**CÉLULA DE DESENVOLVIMENTO DOS PLANOS E INSTRUMENTOS URBANÍSTICOS –
CDPU - Relatório nº 01/2.013**

Processo nº 26256/2013 – SEUMA

Assunto: ANÁLISE DE ORIENTAÇÃO PRÉVIA (SUPERQUADRA).

Interessado: RIOMAR FORTALEZA NORTE S.A.

ANEXO 01

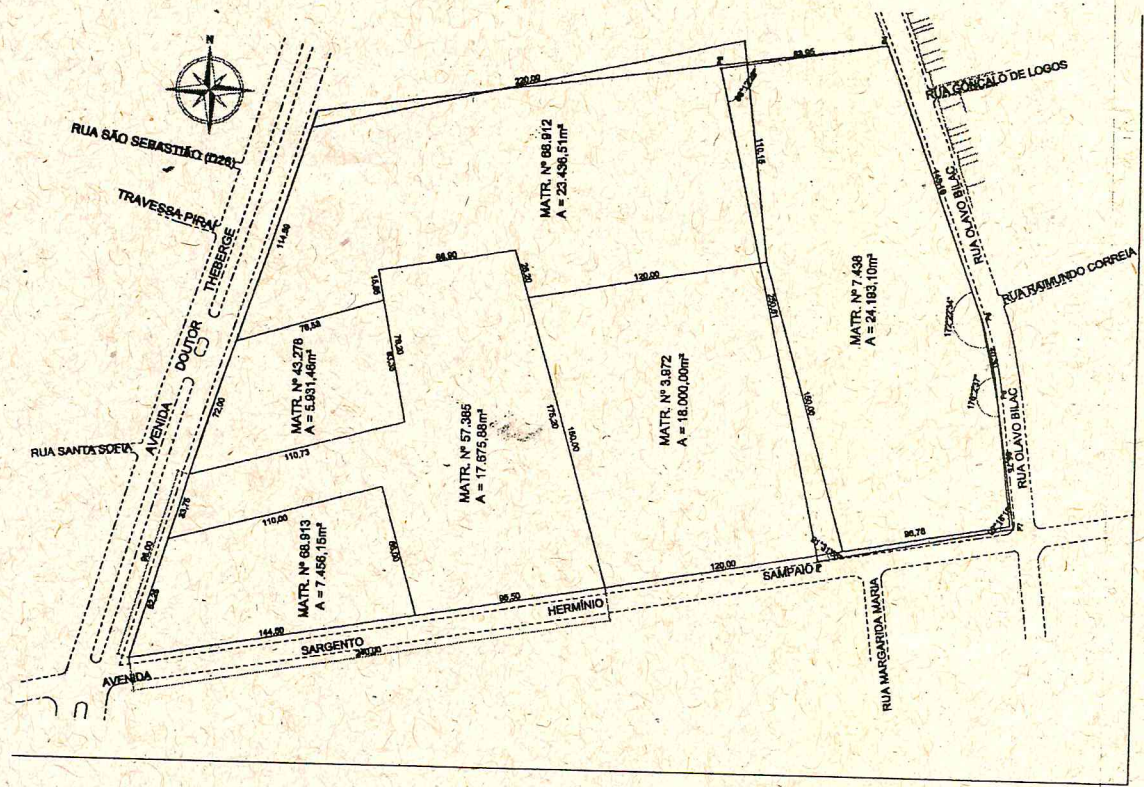
O processo se refere a solicitação de Análise de Orientação Prévia – AOP, para aprovação de uma quadra com dimensões superiores as definidas em Lei e destinada a implantação de um equipamento comercial (CSM/Shopping Center) em terreno definido pelas matrículas nºs 68912, 68913, 43278, 57385, 3972 e 7438 (todas do Cartório de Registro de Imóveis da 3ª Zona) totalizando uma área de 96.693,10m² e localizado no bairro Presidente Kennedy e definido pelas Avenidas Dr. Theberge e Sargento Hermínio Sampaio e Rua Olavo Bilac, inserida em Zona de Ocupação Preferencial – ZOP-1. (ver Anexos 1 e 2).

ANEXO 03

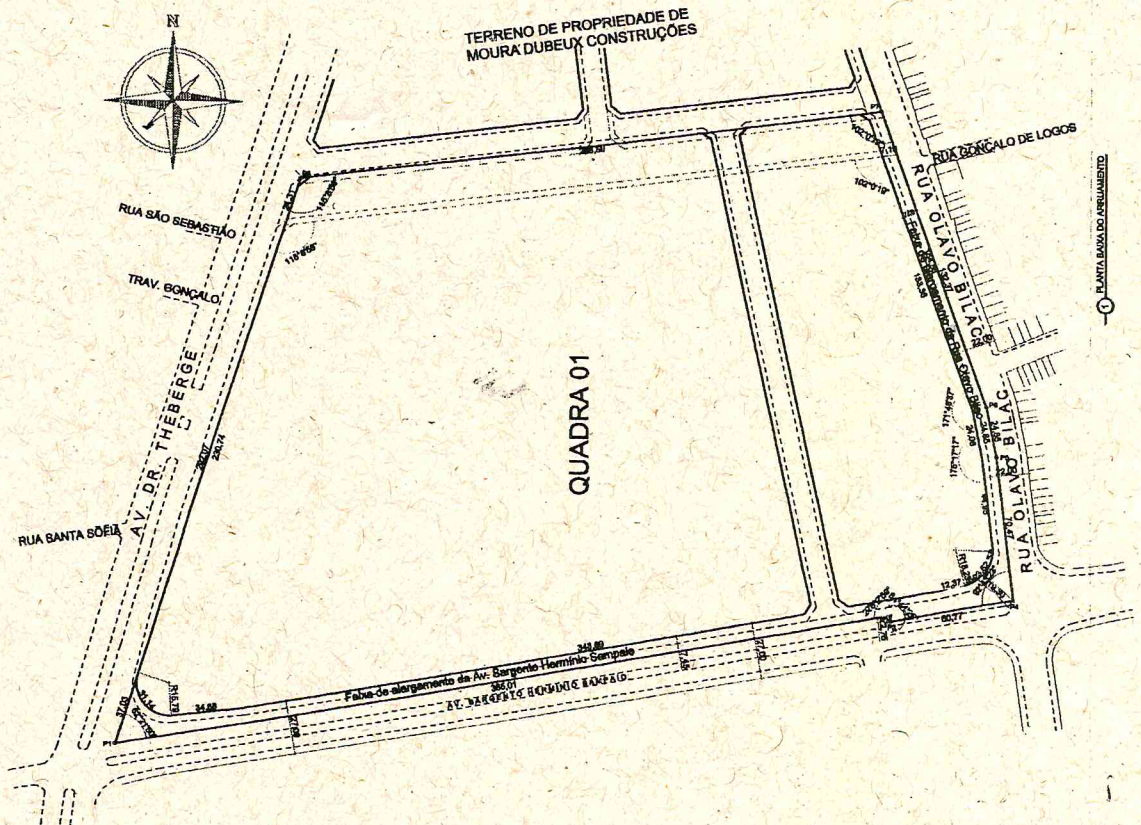
O assunto em pauta já foi objeto de análise por parte desta COURB (Parecer Nº 116/2010 – COURB), quando foi informado tratar-se de área de ocupação consolidada não parcelada, para a qual foram definidas diretrizes viárias visando à implantação de novas vias bem como os alargamentos das vias lindeiras existentes (Av. Dr. Theberge, Av. Sargento Hermínio Sampaio e Rua Olavo Bilac) (ver Anexo 3).
